**Notat****Innspilloversikt i forbindelse med planoppstart**  
**Plan 2012015– Planendring Områdeplan Fagernesfjellet**

Prosjektnummer 10222848-003  
Prosjekt Reguleringsendring VM2027

## 22 Narvik Skiklubb, 02.02.2024

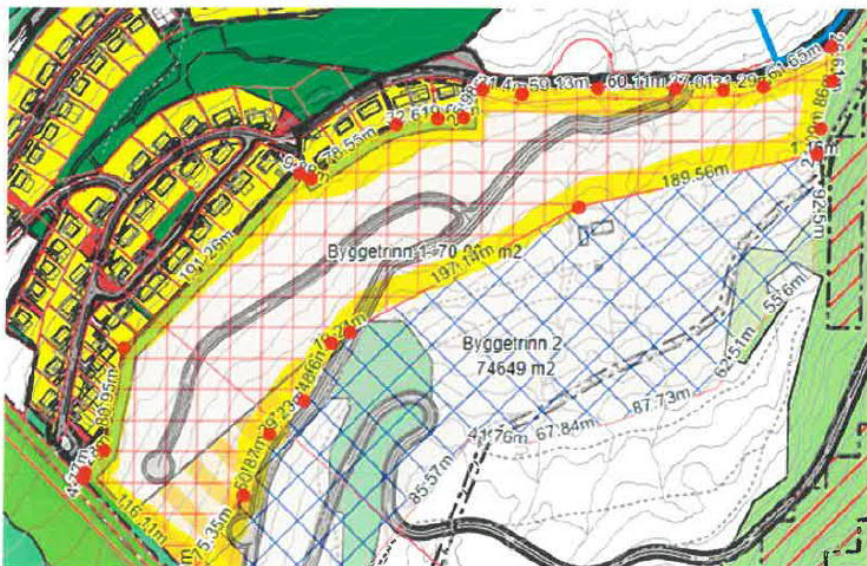
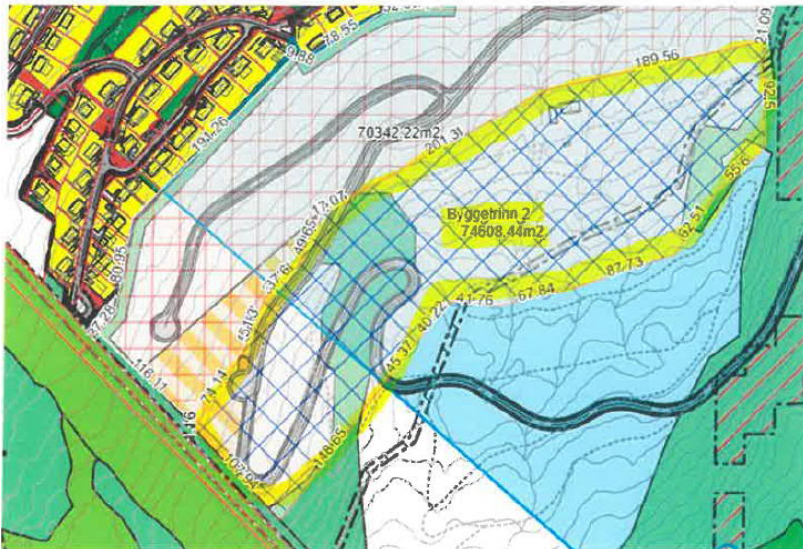
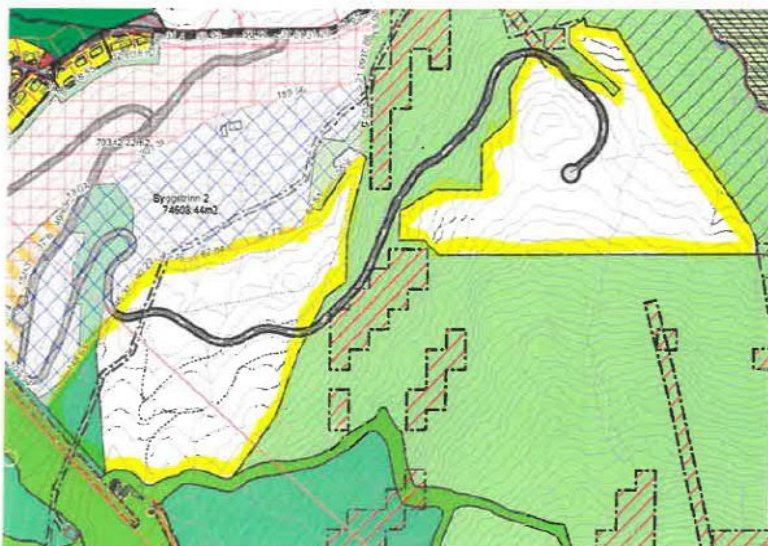
- Vi aksepterer boligbygging opp til dagens løypetrasé som vist med rød skravur på kart, ca.70 000 m<sup>2</sup>:

Dette vil være å betrakte som 1. byggetrinn og medfører at Kobberstadløypa består uforandret inntil videre.

- Som 2. byggetrinn aksepterer vi bygging av boliger/fritidsboliger opp til høydekurve 235 og avgrenset av dagens rundløype som vist med blå skravur på kart:

Ca. 74 600 m<sup>2</sup> kan derved også utbygges, men medfører at nedre del av Kobberstadløypa og klubbhus og andre bygninger må flyttes opp i terrenget. Rundløypene nedenfor Asbjørnstua vil da beholdes uforandret, jfr. vedlagte kart.

- Dette tas inn i rekkefølgebestemmelse - forslag til tekst:  
Før det kan gis tillatelse til oppføring av bygg innenfor byggetrinn 2, skal klubbhus med parkeringsplasser være flyttet til anvist sted i reguleringsplan og tilkoblet vei, vann og avløp. Tilhørende bygninger skal også være flyttet. Før dagens løyper fjernes skal løyper som vist på vedtatt detaljreguleringsplan være opparbeidet i ht. til normkrav og avtale inngått mellom grunneier og Narvik skiklubb.
- I tillegg må områder avsatt til fritidsbolig i dagens plan, avsettes til lysløype som vist med gult på kart:
